ANEJO Nº 1 ANTECEDENTES

APÉNDICE Nº 1. INFORME INSPECCIÓN SOBRE EL PROYECTO
COMPLEMENTARIO

INFORME SOBRE LA PROPUESTA DE
COMPLEMENTARIO Nº1 DEL CONTRATO DE
OBRAS "AUTOVÍA SE-40. ENLACE SE-648
(ALMENSILLA) - ENLACE A - 49 (ESPARTINAS)".

PROPUESTA DE MODIFICACIÓN DE LA ORDEN DE ESTUDIO: "PROYECTO DE TRAZADO Y CONSTRUCCIÓN DE LA CONEXIÓN CON ESPARTINAS DESDE EL ENLACE SATÉLITE DE LA A-49/SE-40 Y MEJORA DE LA CAPACIDAD ESTRUCTURAL Y DEL DRENAJE DE LOS CAMINOS DE SERVICIO EXISTENTES EN AMBAS MÁRGENES DE LA SE-40 (PPKK 35,1 AL 42,8) Y DE LA A-49 (PPKK 6 AL 11)".

PLANOS Nº5: PROTECCIÓN PARA GANADO EN PASO SUPERIOR VIA PECUARIA

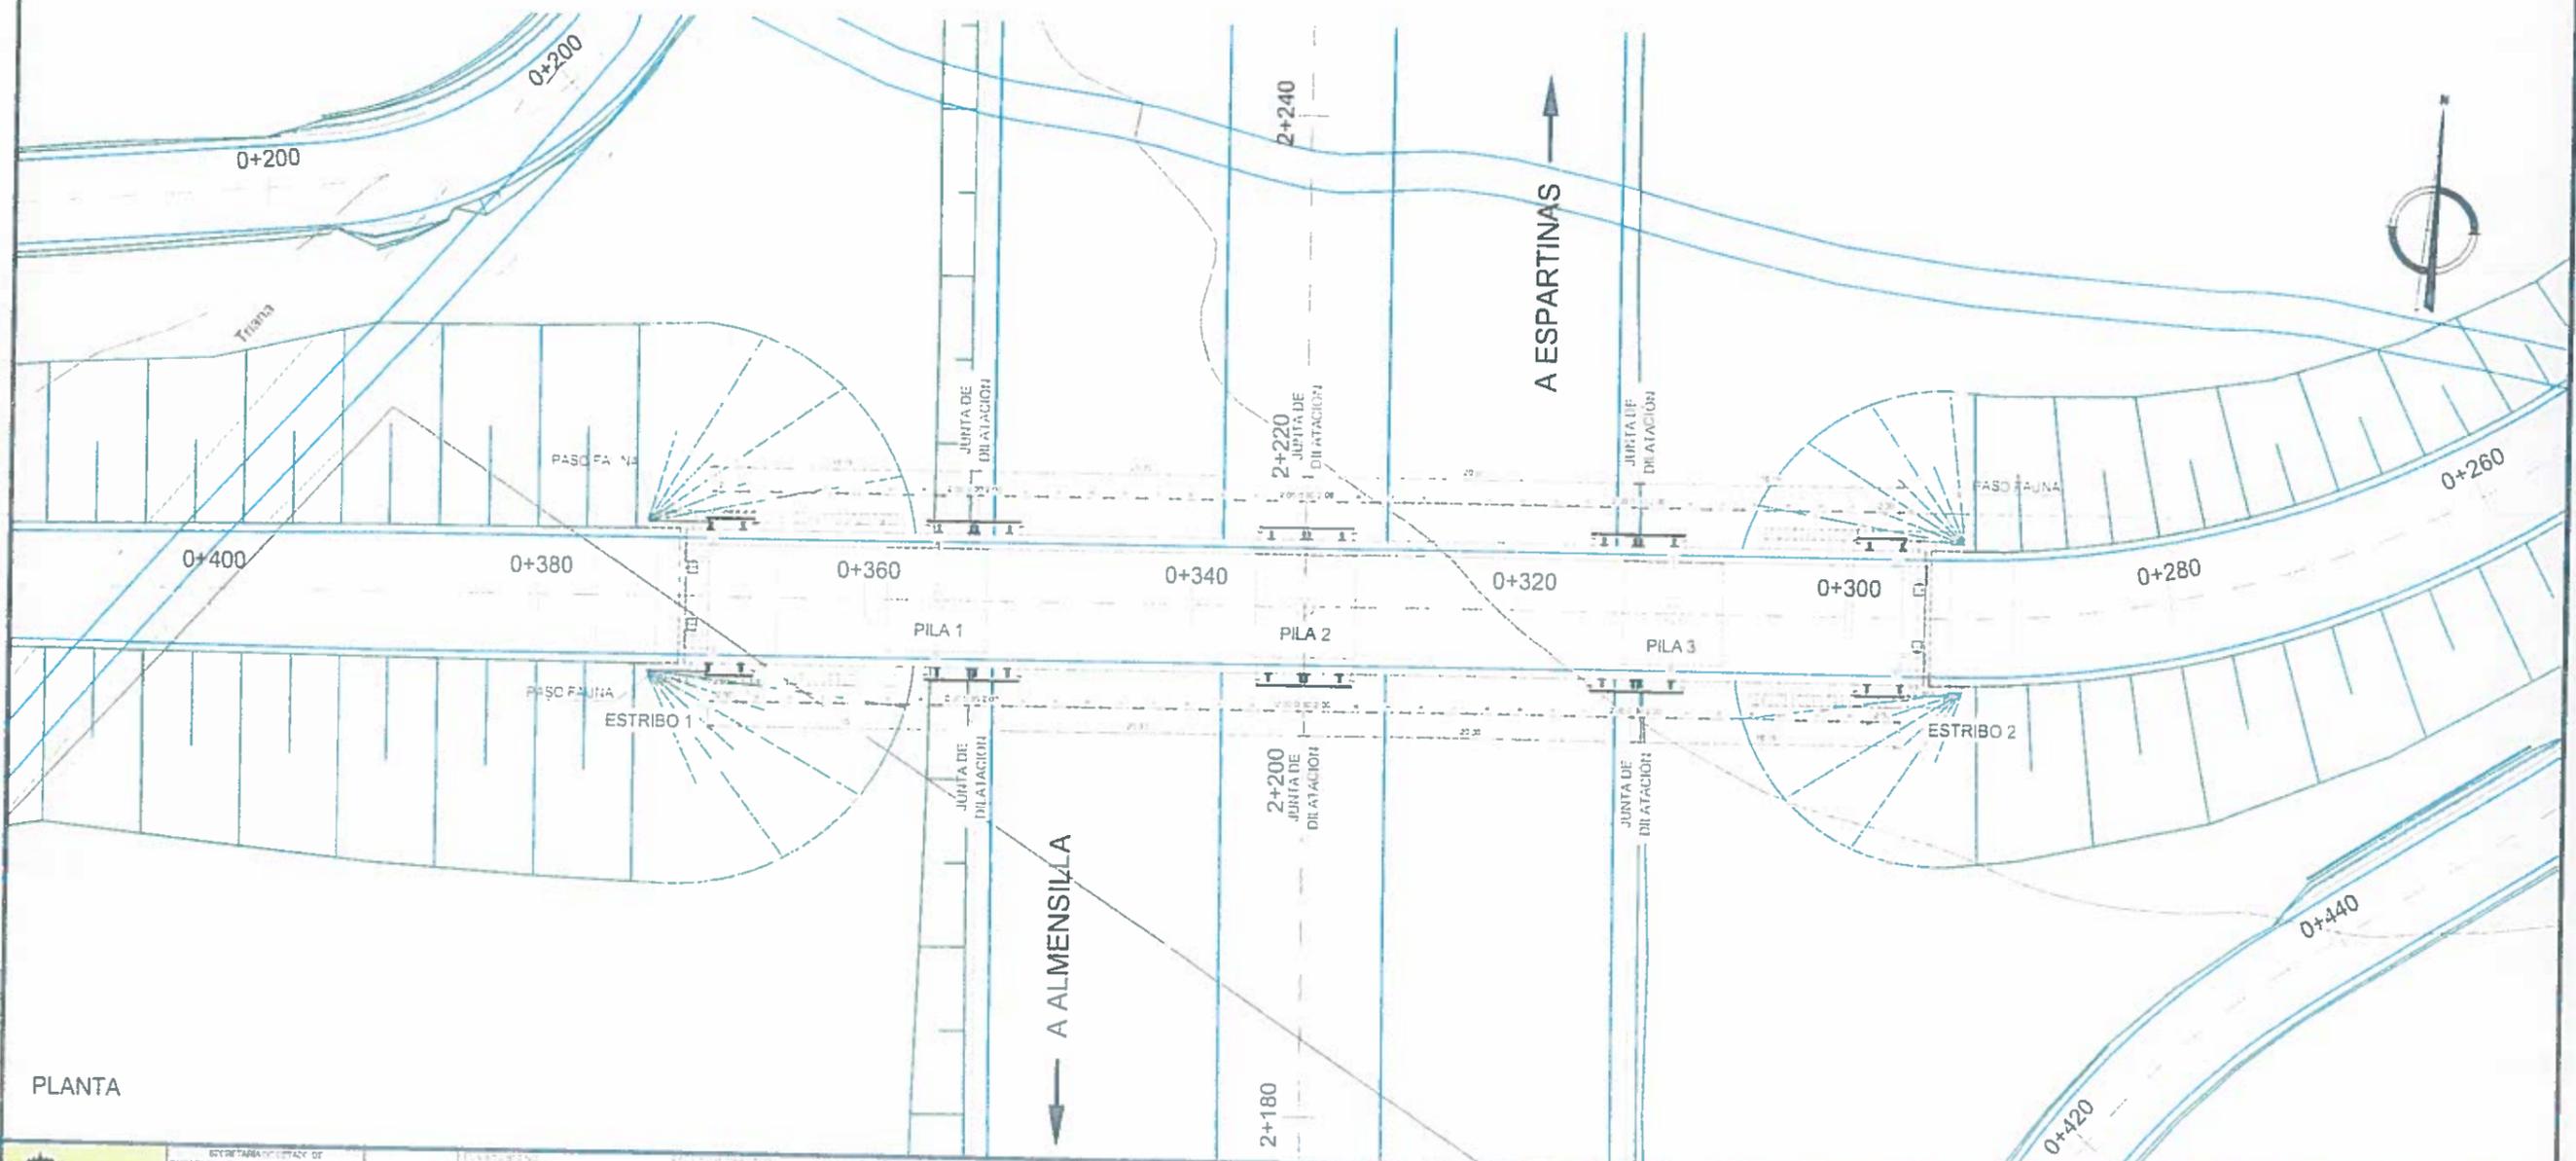
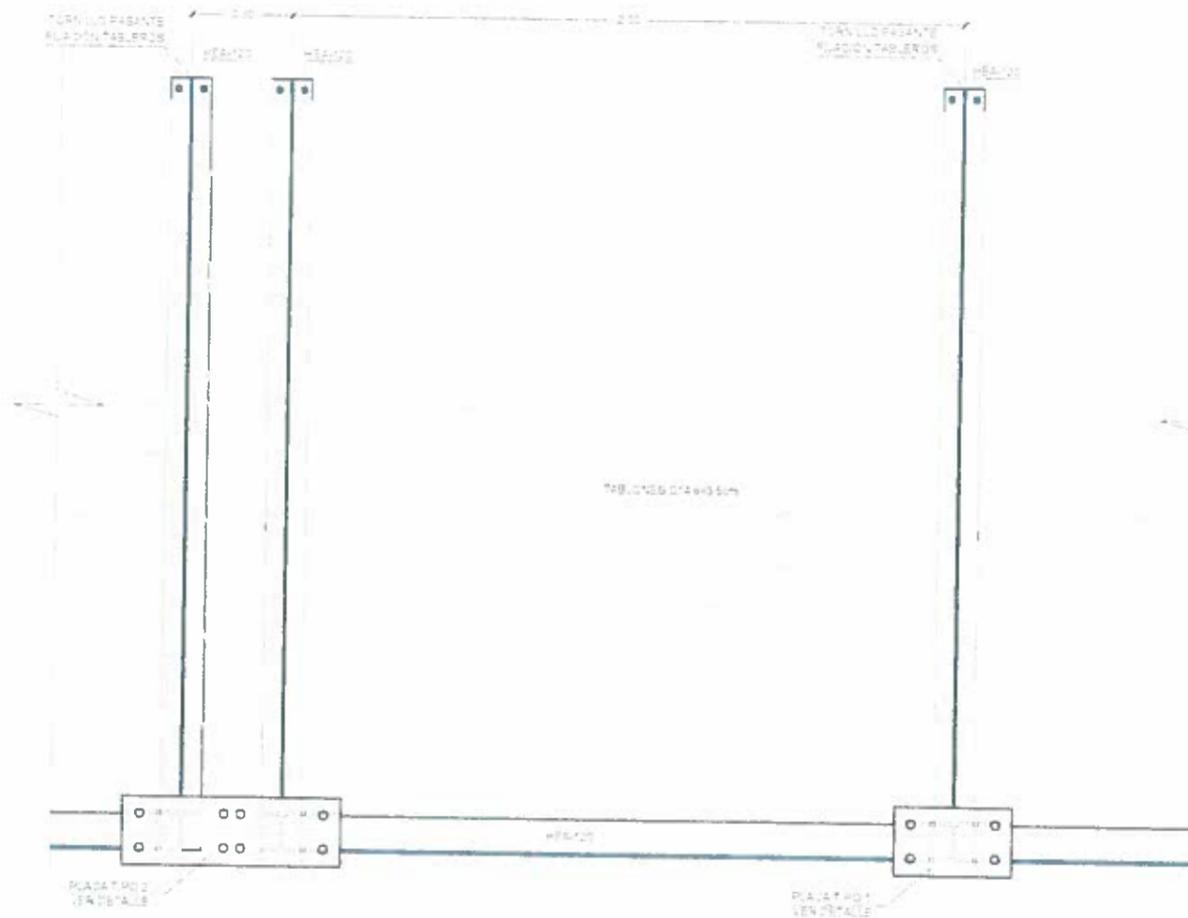
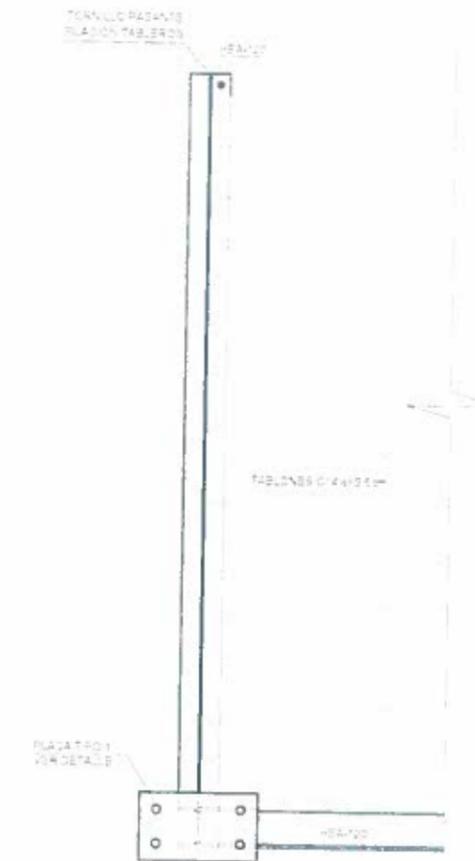
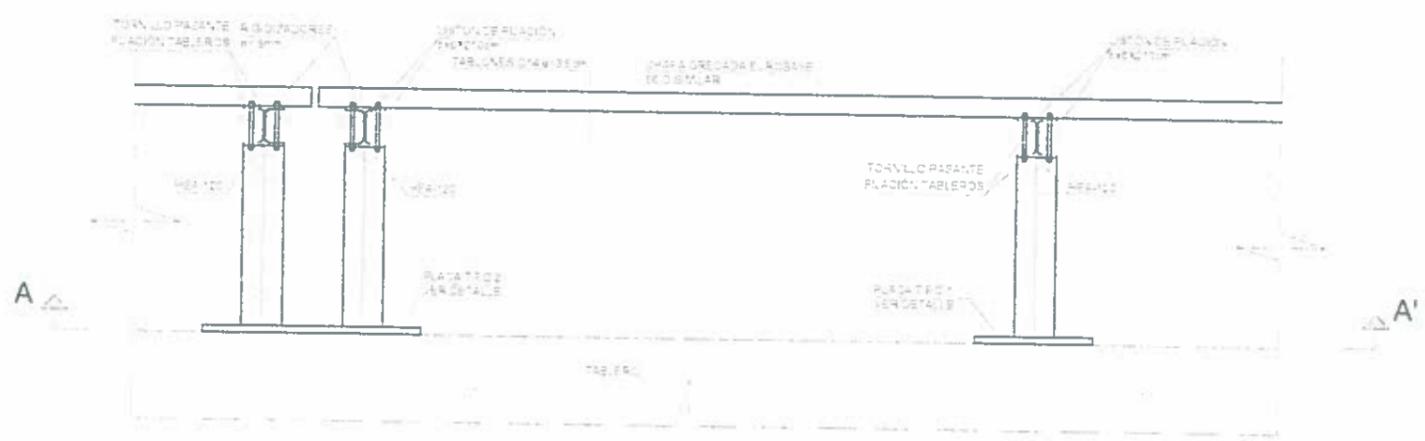
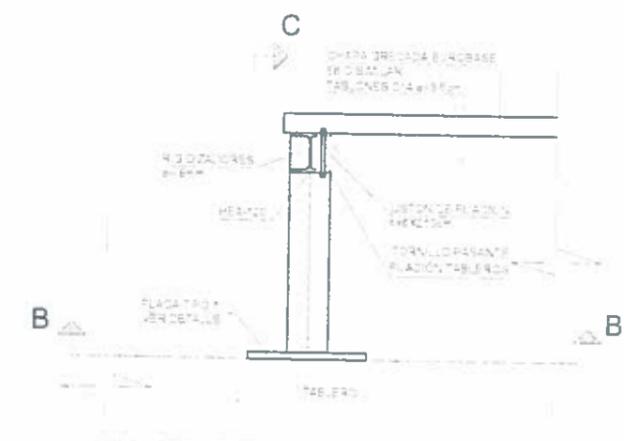
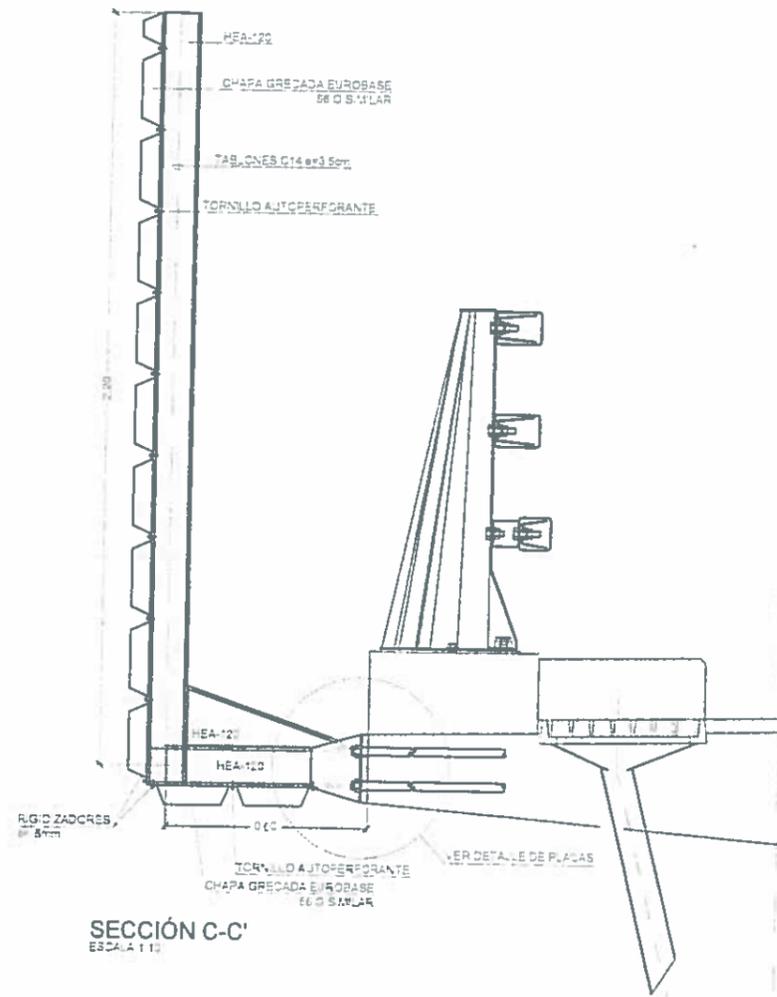
Anualmente, con motivo de la Romería del Rocío, la Delegación del Gobierno de la Junta de Andalucía (Plan Romero) ha venido solicitando una protección en el Paso Superior de la vía pecuaria "Cordel de Triana" para el paso de las Hermandades que se dirigen a la población de El Rocío, instalándose una solución provisional cada año.

El cerramiento de las pantallas se completa con unos tablonos de madera maciza tipo C14 de 35 mm de espesor que se insertarán entre las alas de los soportes HEA-120 (ver Anexo Planos nº 5). Se estima un presupuesto (PEM) de 53.948,62 €.
